原子炉安全専門審査会第27部会
Cグループ第12回会合議事次第

北海道電力株式会社泊発電所の原子炉
の設置(1号及び2号原子炉の設置)に
係る安全性について

北海道電力株式会社泊発電所 1、2 号炉原子炉設置許可申請書

二次補正内容

第 3. 3. 2 図 敷地の地質図 (変更周連箇所のみ)

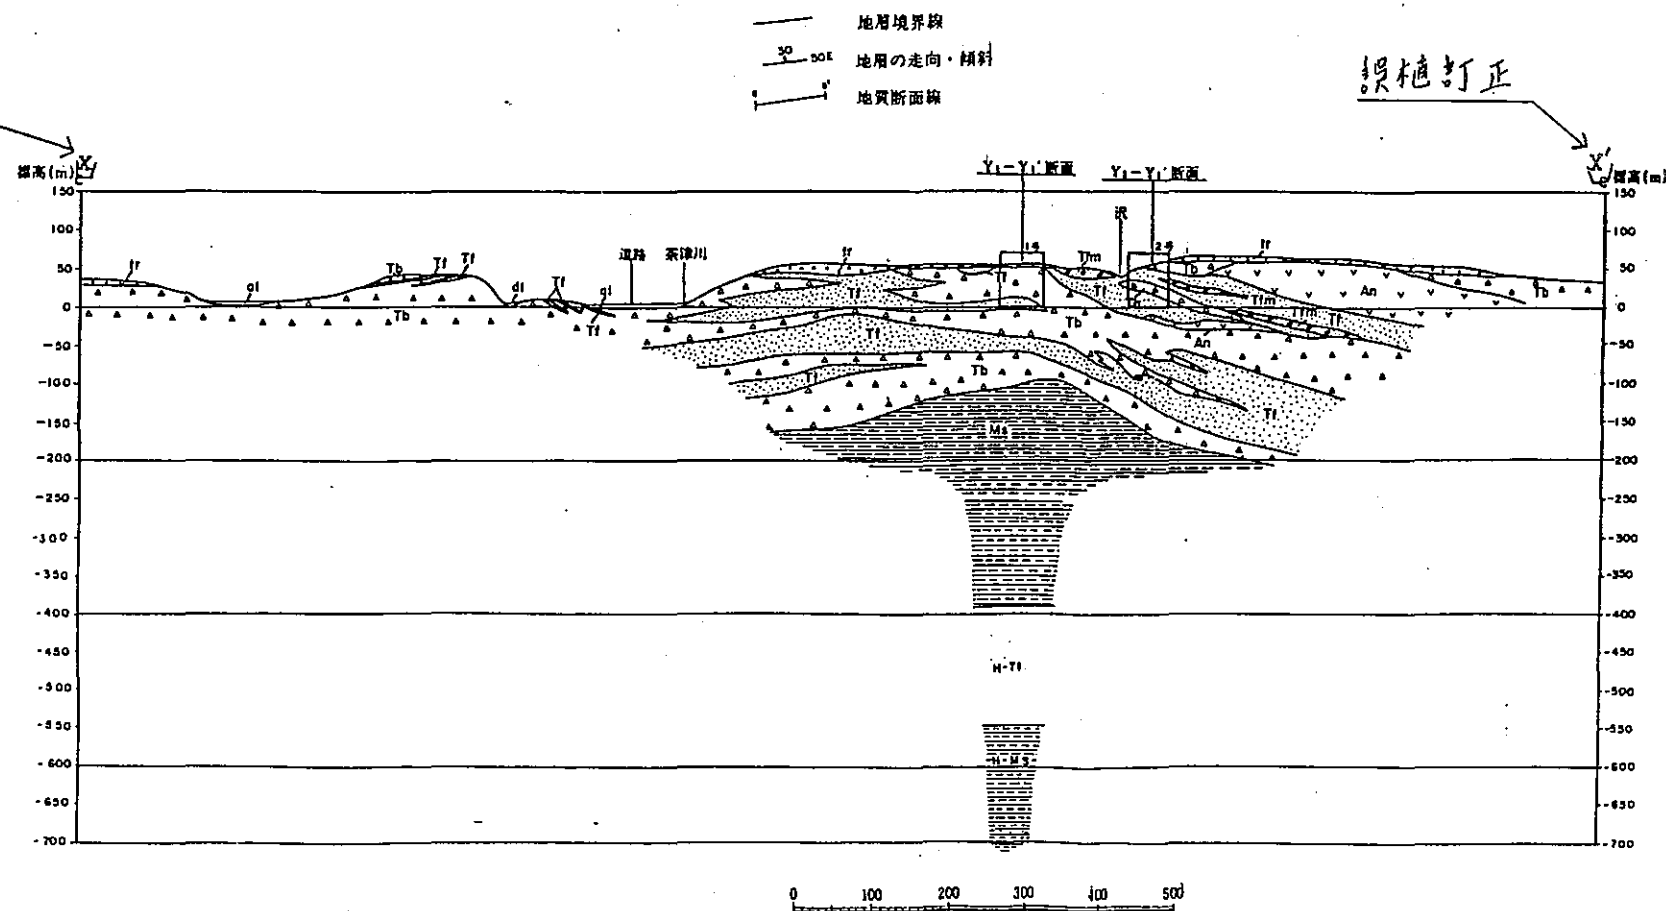
記載流水のため内の線を追加

誤植訂正

誤植訂正

第 3.2.8 図 発足のリニアメント周辺の地質図 (変更関連箇所のみ)

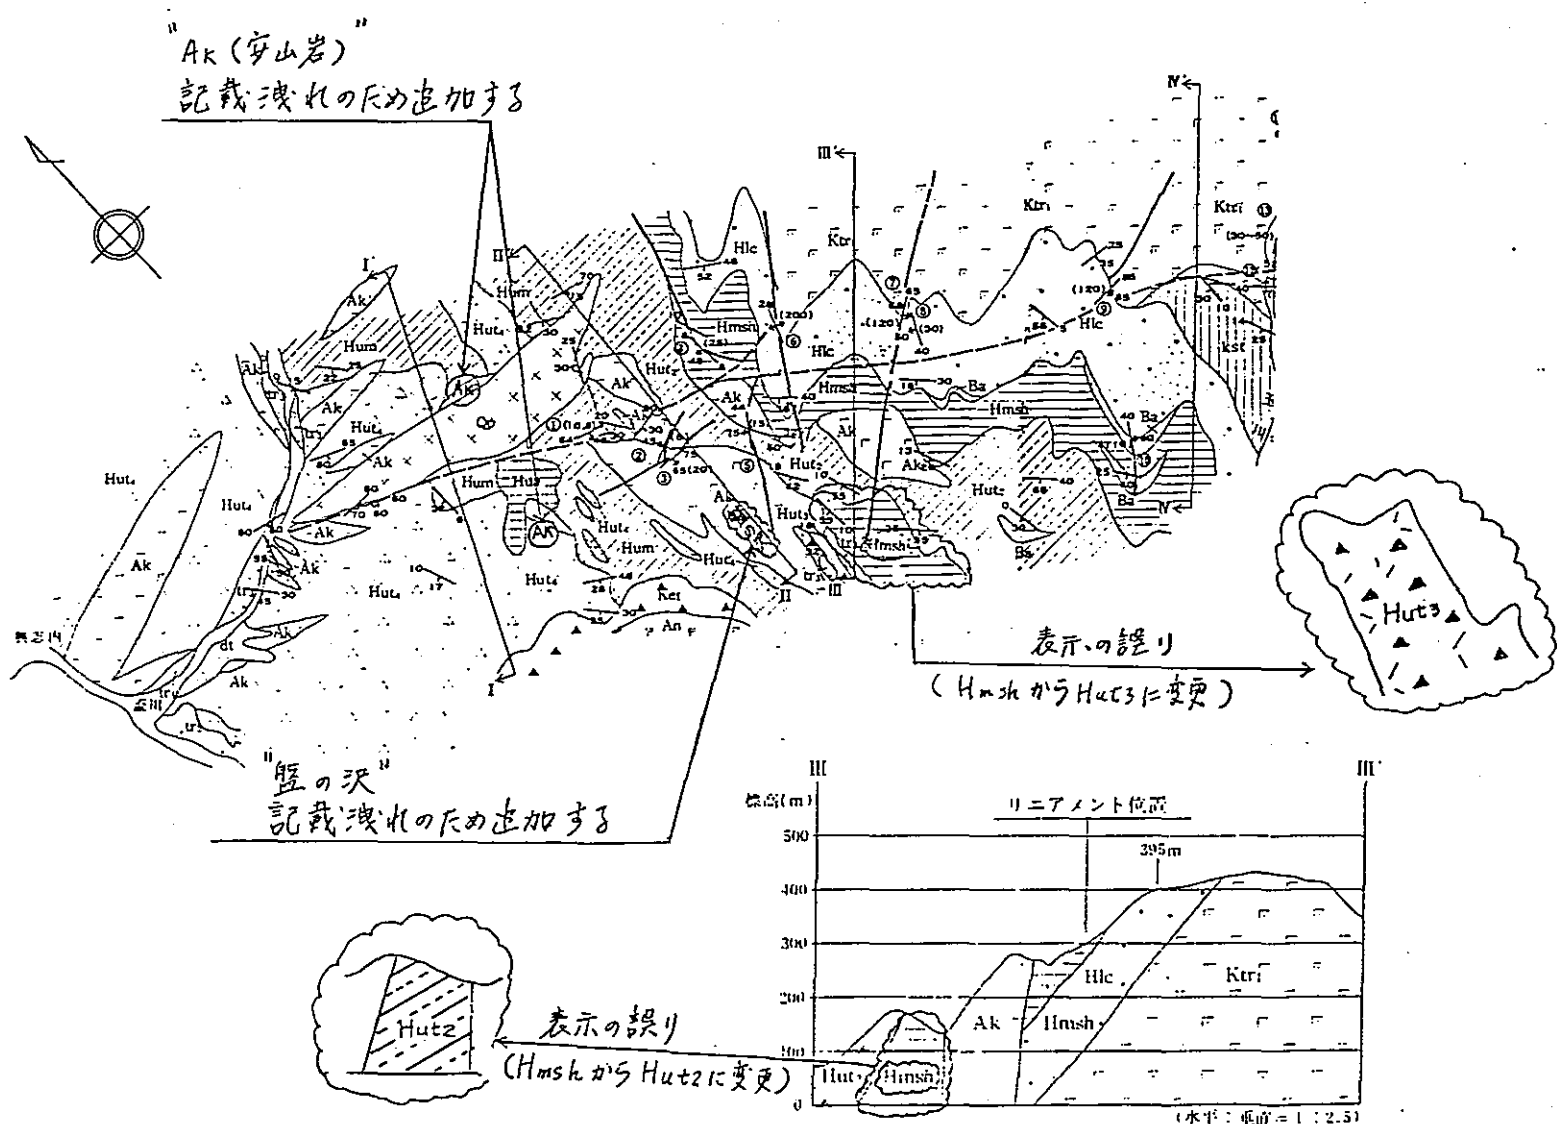
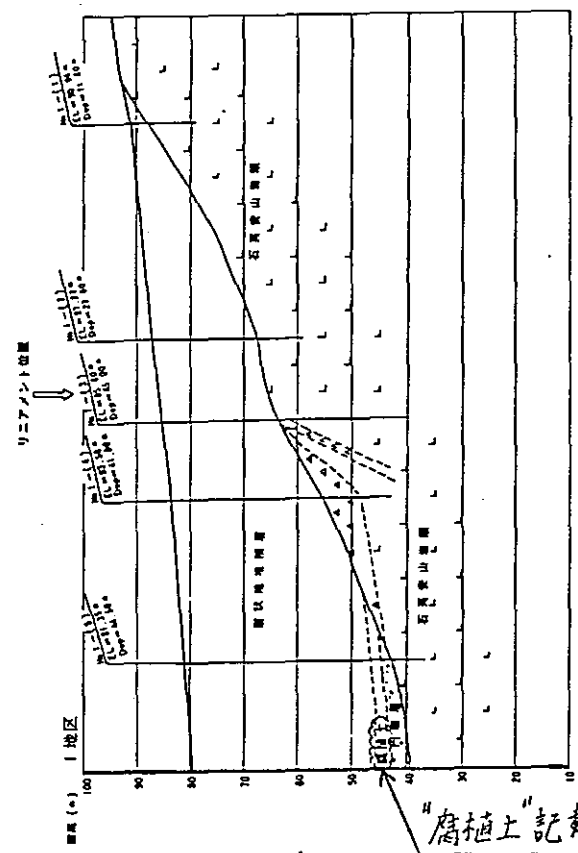
記載誤りの追記及び表示の誤りの修正。

第3.2.17図 黒松内低地帯の主なリニアメント位置図 (変更関連箇所のみ)

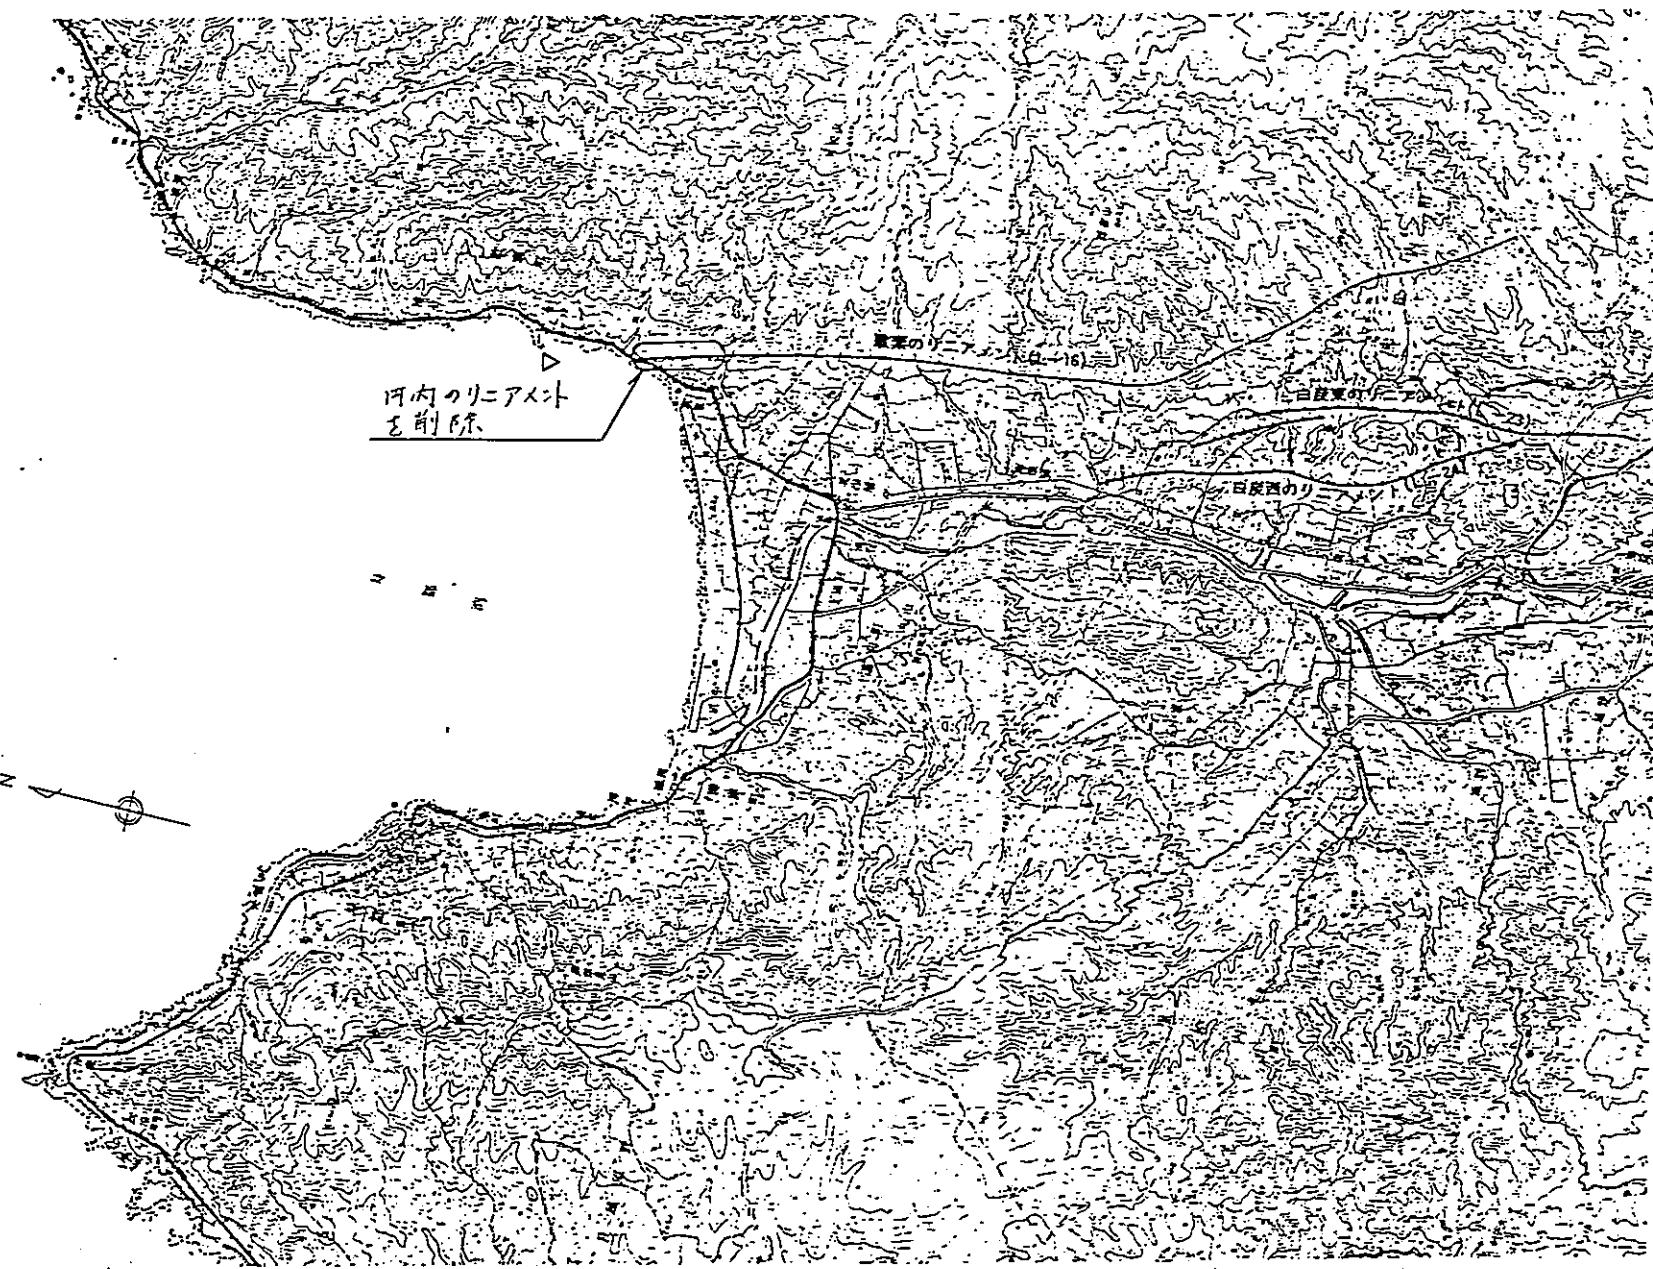
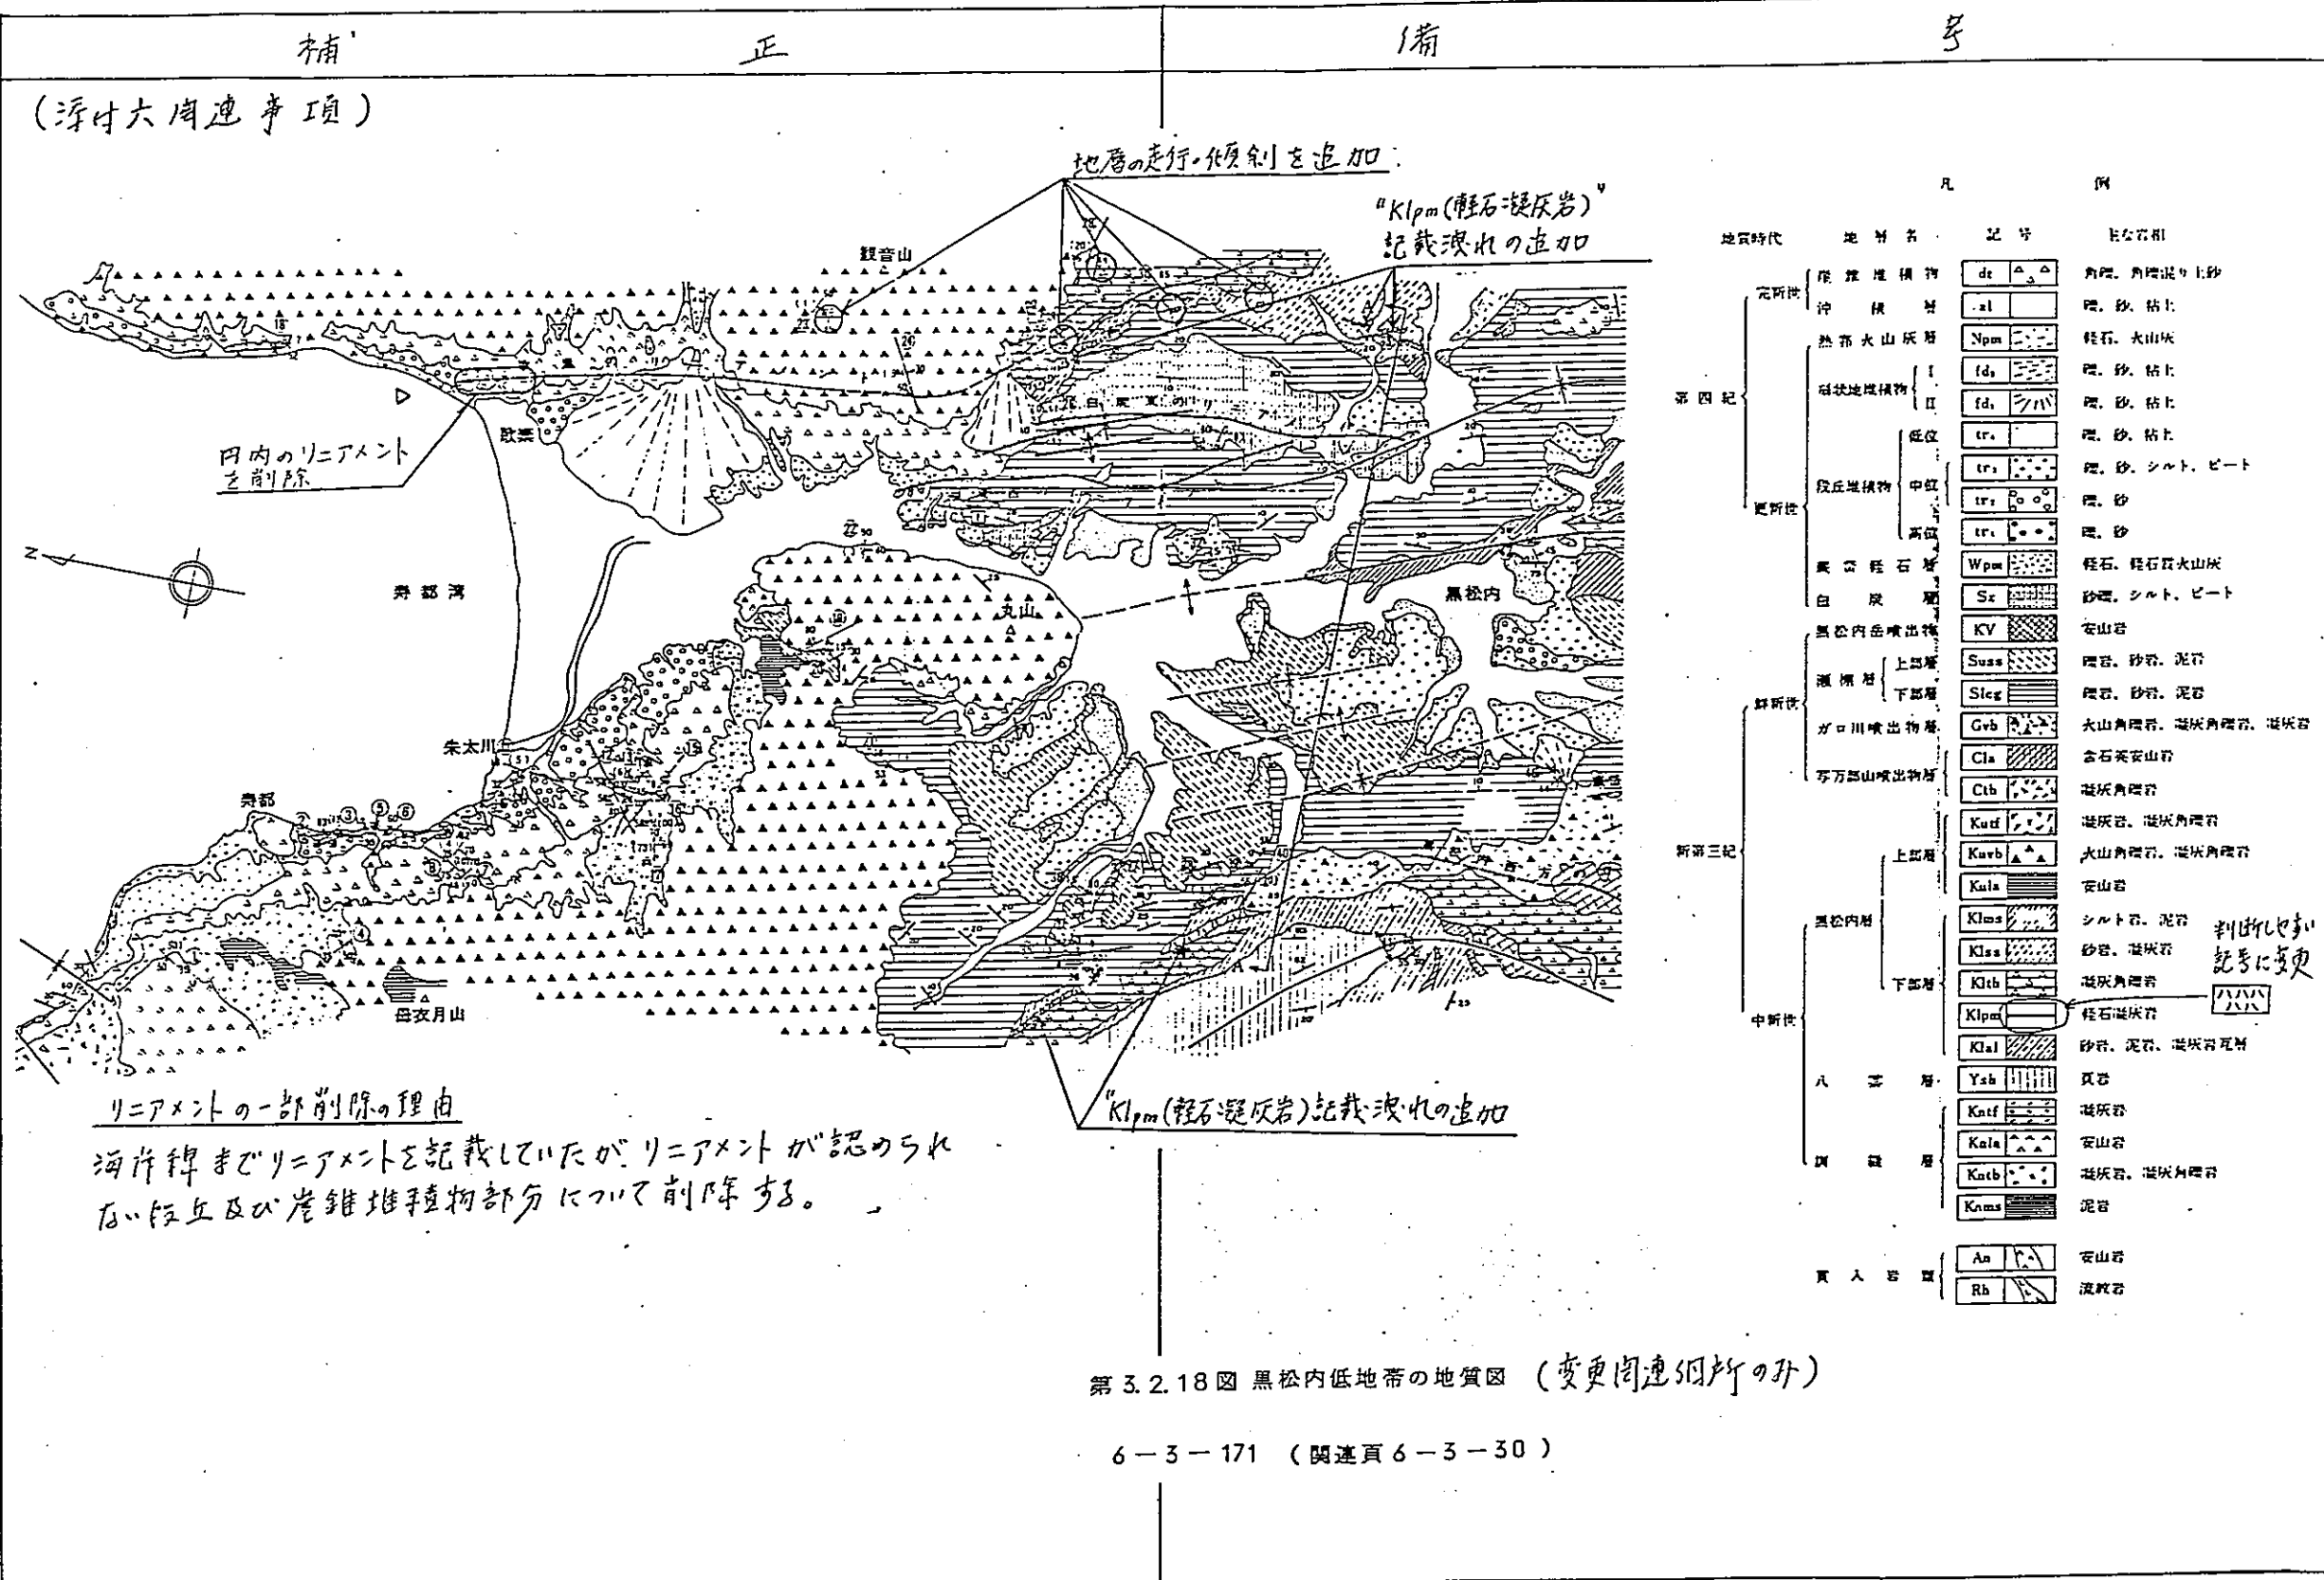
海岸線までリニアメントを記載していたが、リニアメントが認められない丘陵及び崖趾堆積物部分について削除する。

第 3. 3. 2 図 敷地の地質図 (変更岡連旧所の井)

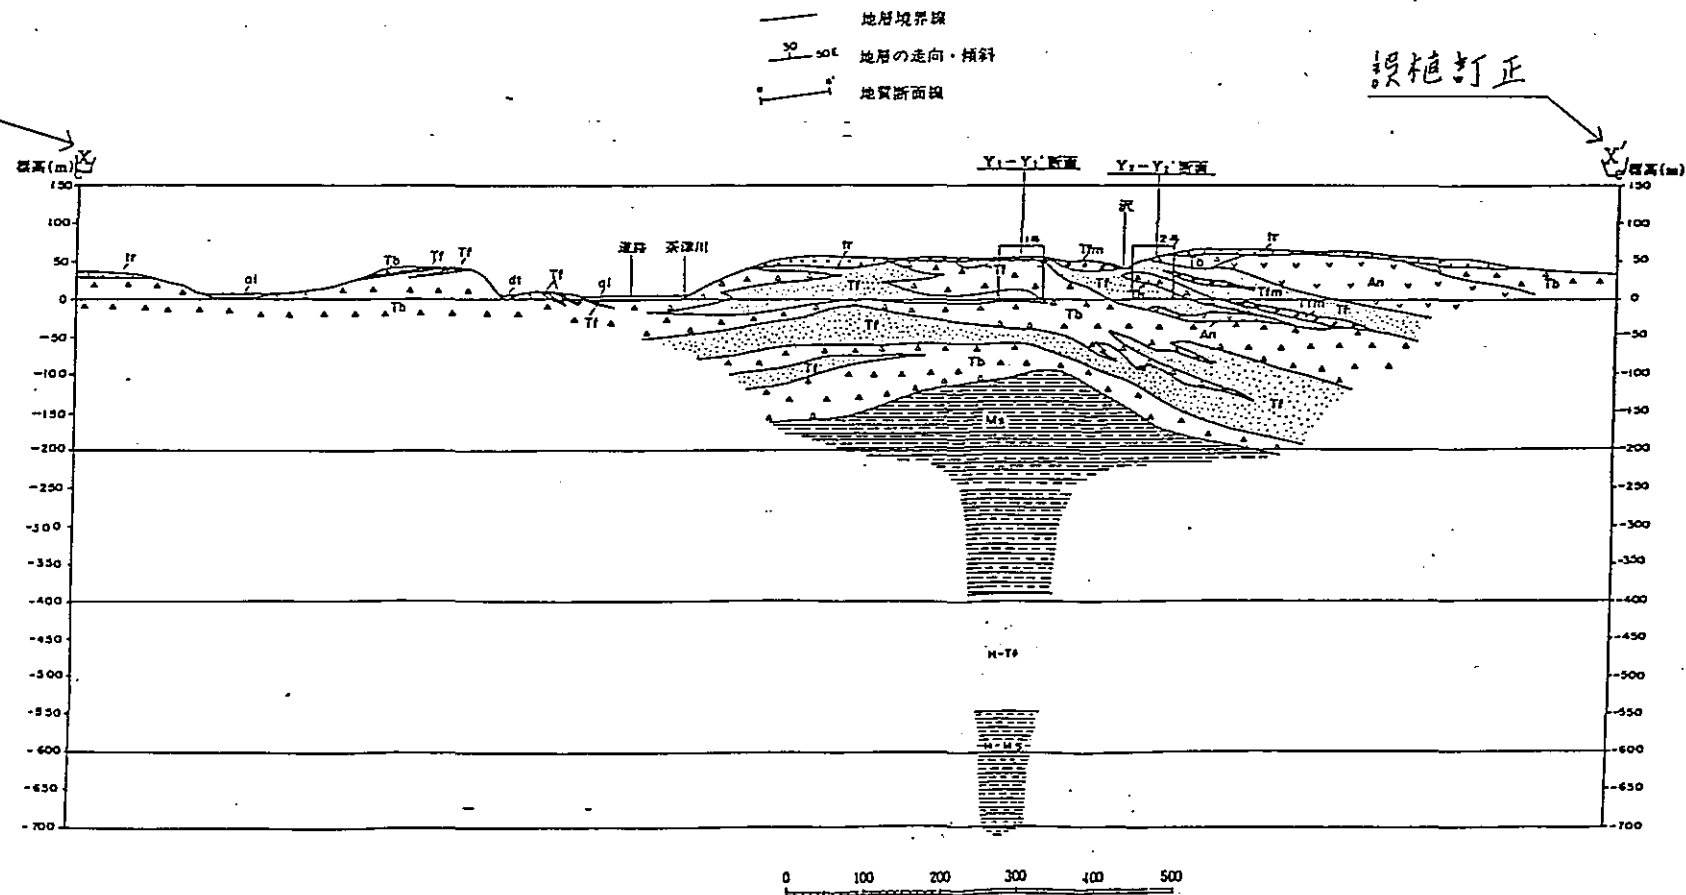
記載濃水の尺目内の線を追加

誤植訂正

誤植訂正
